**Expediente: 20-ATY-2021-00067**

**NUEVA SUBESTACIÓN TRANSFORMADORA DE REPARTO DE 30/13 KV STR TXARA**

En relación con su requerimiento de subsanación de defectos en la documentación presentada con motivo la solicitud de Autorización Administrativa Previa, de Construcción y Declaración de Utilidad Pública para la instalación en el epígrafe.

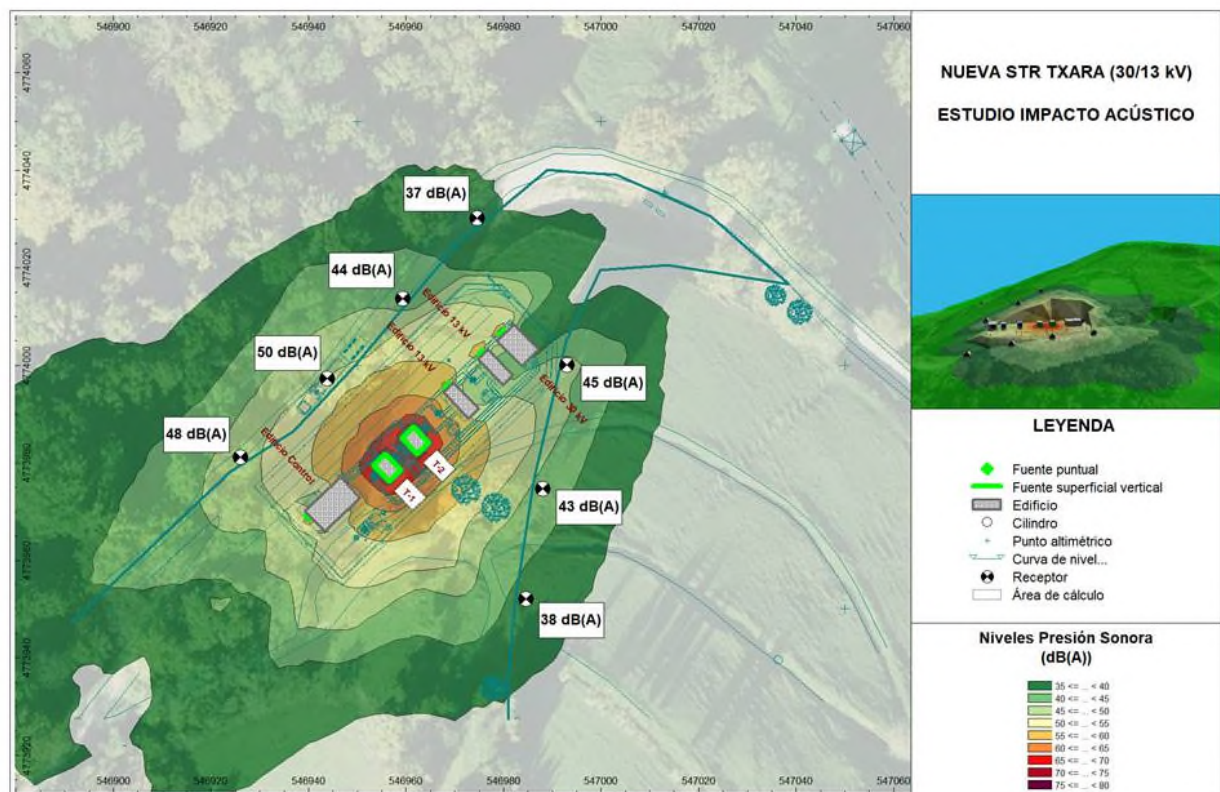
**Primero. – RELACION DE BIENES Y DERECHOS AFECTADOS. La parcela marcada en el plano catastral (126/6) no coincide con la indicada en la tabla de bienes afectados (262/6):** Indicar cómo, la superficie ocupada por la nueva instalación se distribuye del siguiente modo:

1. Parcela 126/6 en su totalidad y 780,10 metros cuadrados de la parcela 262/6 para la instalación.
2. Parcela 262/6 en la cantidad de 1.130 metros cuadrados y parcela 138/6 en la cantidad de 70 metros cuadrados para los taludes que resuelven la transición de la explanada donde se asienta la instalación y el terreno natural.

En lo tocante a la superficie que ocupa la instalación a la cual hacemos referencia en el punto 1, al momento de la presentación del Proyecto la parcela 126/6 había sido adquirida por convenio de permuta al ayuntamiento de Bergara, si bien los 780,10 metros cuadrados de la parcela 262 todavía pertenecían al propietario de la parcela D. Jose Cruz Ibarguren, por lo cual tal superficie fue incluida en el capítulo de Bienes y Derechos afectados por el proyecto, A fecha de hoy tal superficie ha sido segregada parcelariamente y adquirida por mi representada. Por todo lo anterior, ninguna de las superficies ocupadas por la instalación debe ser incluida en el capítulo de Bienes y Derechos afectados por el proyecto. Se adjuntan a este escrito en forma de anexo tanto copia del convenio como de la escritura de compraventa y segregación mencionadas.

En lo tocante a la superficie que ocupan los taludes, a la cual hacemos referencia en el punto 2, indicar que existía, en el momento de la presentación del proyecto, compromiso verbal por parte de la propiedad del terreno, de permitir su ejecución en los terrenos de su propiedad, motivo por el cual no fueron incluidos como parte de la Relación de Bienes y Derechos afectados, si bien, acercándose el momento de la ejecución del proyecto, tal compromiso se encuentra en fase de renegociación, por motivos ajenos a la voluntad de mi representada. Dada la falta de acuerdo con el propietario a la fecha de presentación de este escrito, mi representada considera necesario incluir la superficie correspondiente a los taludes como parte de la Relación de Bienes y Derechos afectados por el proyecto, resumiéndose la misma de la siguiente manera:
